PVシリーズ PSシリーズ 先端部変更箇所 (2019年9月以降出荷分)

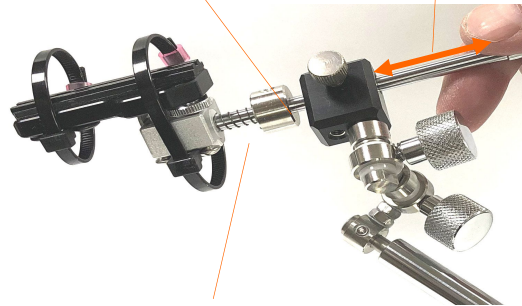
- 3. ルーペ取付部を変更しました。
- 2. ストローク方向の調整機構を追加しました。

1. スプリング部 をシンプルな構造としました。

スプリングの固定機構部を廃止、ストローク量を減少させてシンプルな構造とし、操作性を向上させました。

ストローク方向に押し込み、固定することができるようになりました。

レンズアームを延長することで、ルーペステーを廃止し、先端部をシンプルな構造としました。
